Datum
23 januari 2018

Registratienummer
DSO/2018.4
RIS298935

Voorstel van het college inzake Vaststelling bestemmingsplan Madestein - Vroondaal, 2e herziening

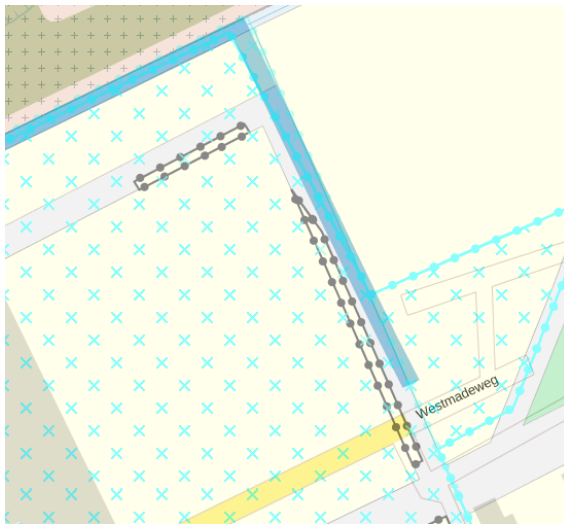
Onderzoek naar Rugstreeppad, Kleine modderkruiper, Bittervoorn, Rietorchis, Brede orchis en Moeraswespenorchis staan niet vermeld, terwijl de verlegging van de Westmadeweg/ aanleg Westmadeplantsoen in het grasland al is uitgevoerd. Ook het slootje van het Parnassiaterein op de grens van Oud en Nieuw Vroondaal maakt onderdeel uit van de tweede herziening.

Graag zien we dat de strook van 3 meter die vrijgekomen is in deze tweede herziening (i.p.v. toe te voegen

aan de tuinen van de woningen), langs het greppeltje een 3 meter brede Meidoornhaag wordt geplaatst ter bescherming van betreding door honden.

In tegenstelling tot hetgeen indiener aangeeft maakt de sloot op de grens van Hofstedepark (Oud Vroondaal) en Vroondaal Noord 2 (Nieuw Vroondaal) geen onderdeel uit van het plangebied van de voorliggende herziening (zie onderstaande kaart: de sloot is blauw aangegeven, het plangebied is aangeduid met de 'bollenlijn'). Deze watergang zal gedempt worden zodat de beoogde verkaveling gerealiseerd kan worden. Het vigerend bestemmingsplan Madestein-Vroondaal maakt dit mogelijk. Naar het oordeel van het college is de gevraagde meidoornhaag daarom niet aan de orde.

Ontwerp Verkeersplan en dwarsprofiel 'Boslaan'/Oostamdweg

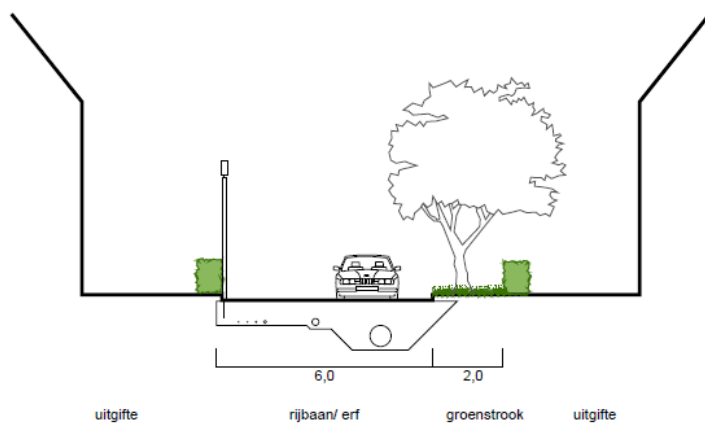
2. Wijziging straatprofiel, versmalling van de 'Boslaan'/ Oostmadeweg naar 6 m breedte

In het gewijzigd plan verdwijnt het openbaar groen. Groenstroken en boombeplanting vervallen. Compensatie hiervan vindt niet plaats in Vroondaal Hofstedepark.

Het oorspronkelijk straatprofiel, dat een kwaliteits-kenmerkend onderdeel is van het gehele stedenbouwkundig plan van Vroondaal Hofstede park, is vergelijkbaar met de overige dwarsverbindingen elders in het 'Woongebied 1' (bijv. Dirk van Wassenaarlaan). Het ontsluitingsprincipe behoort naar onze mening dus niet te worden gewijzigd. Bewoners kopen een kavel op basis van de uitgangspunten van het huidige bestemmingsplan en het kwaliteitsplan 'Handvatten voor de Architect'. Het openbaar groen is daar een essentieel onderdeel van.

Naar aanleiding van een bijeenkomst van Vroondaal Ontwikkeling met de bewonersorganisatie heeft Vroondaal Ontwikkeling besloten om in het verkavelingsplan het profiel van de woonstraat te verbreden van 6 naar 8 meter. Daarmee blijft aan de zijde van het Hofstedepark sprake van een openbaar groenstrook met een breedte van 2 meter (overigens is deze groenstrook buiten het plangebied gelegen). Naar het oordeel van het college is het nieuwe geplande profiel van de 'Boslaan'/Oostmadeweg een profiel dat past bij de kwaliteit van zowel het Hofstedepark als Vroondaal Noord II. Met de openbare groenstrook zoals deze in het ontwerp van het verkavelingsplan zijn opgenomen, ontstaat bovendien een profiel dat breder is dan op veel andere plaatsen in het Hofstedepark.

Het college stelt de raad voor om paragraaf 4.2 van de toelichting aan te passen en in lijn te brengen met het aangepaste verkavelingsplan.

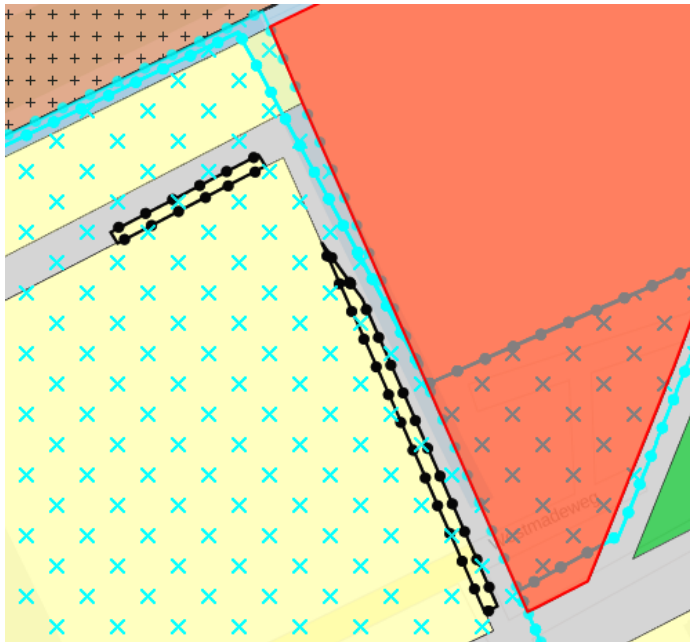
3. Onttrekking van grond van het huidig plangebied Vroondaal Hofstedepark

Als gevolg van de wijziging van de bestemming 'Woongebied 1' naar 'Woongebied 2' van de grond langs de 'Boslaan' / Oostmadeweg wordt het huidige plangebied Vroondaal Hofstede park met de bestemming 'woongebied 1' verkleind. Een noodzakelijke reden voor het onttrekken van grond van Vroondaal Hofstedepark is er niet en is ook niet gegeven.

In het vigerend bestemmingsplan Madestein-Vroondaal hebben de gronden in het Hofstedepark de bestemming Woongebied-1. Met de tweede herziening worden gronden met de bestemming Verkeer-Verblijfsstraat gewijzigd naar de bestemming Woongebied-2. Met deze herziening wordt dus geen bestemmingswijziging doorgevoerd voor gronden die bestemd waren als Woongebied-1 en dus onderdeel waren van het Hofstedepark. In de hierna volgende uitsnede zijn de gronden met de bestemming Woongebied-1 rood gearceerd. De 'ballenlijn' geeft de begrenzing van het bestemmingsplan Madestein-Vroondaal, 2e herziening weer.

Beeldkwaliteitsplan Vroondaal Noord II

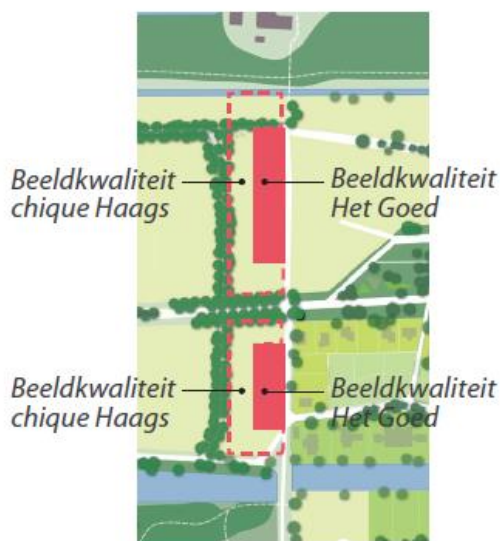
4. Wijziging 'Woongebied 1' naar Woongebied 2'

Tijdens een mondeling overleg met de projectontwikkelaar Vroondaal Ontwikkeling is eerder aangegeven dat de strook bebouwing langs de 'Boslaan' / Oostmadeweg als overgangszone zou gaan voldoen aan de kwaliteitseisen van Woongebied 1. Dat wil zeggen dat de woonbebouwing liggend aan de Oostmadeweg zal gaan bestaan uit kavels met een minimale grootte van 600 m2 en voor de bebouwing zullen de kwaliteitsregels van Vroondaal Hofstedepark gehanteerd worden.

Het voorliggend ontwerp garandeert niet de toekomstige bebouwing moet voldoen aan de kwaliteitseisen van Vroondaal Hofstedepark, met als gevolg een mogelijke hogere bouwdichtheid en een bebouwingstypologie (rijtjeshuizen) van het 'woongebied 2' e.e.a. zoals nu gerealiseerd in Vroondaal Zuid.

In het Beeldkwaliteitsplan zijn qua dichtheid /type woningen veel strengere randvoorwaarden neergelegd dan dat het bestemmingsplan toestaat. Op basis van het Beeldkwaliteitsplan mogen in de zone langs de 'Boslaan'/Oostmadeweg alleen vrijstaande woningen worden gebouwd. Hierdoor krijgt de buurt Westmadepark zeer geleidelijk een hogere dichtheid dan het Hofstedepark. In de huidige verkavelingen variëren de kavels in de overgangszone van ca. 400 tot 600 m².

Daarnaast zijn er qua architectuur regels opgenomen die er voor zorgen dat beide buurten een eigen identiteit krijgen en behouden. De vrije kavels die langs de woonstraat zijn gesitueerd, moeten voldoen aan de woonsfeer Het Goed die ook wordt toegepast in het Hofstedepark. De vrije kavels die zijn gelegen aan de buurtontsluitingsweg moeten voldoen aan de architectuurstijl chique Haags. De stedenbouwkundige en architectonische randvoorwaarden voor de vrije kavels worden in de kavelpaspoorten beschreven en door de commissie Esthetiek getoetst en beoordeeld.
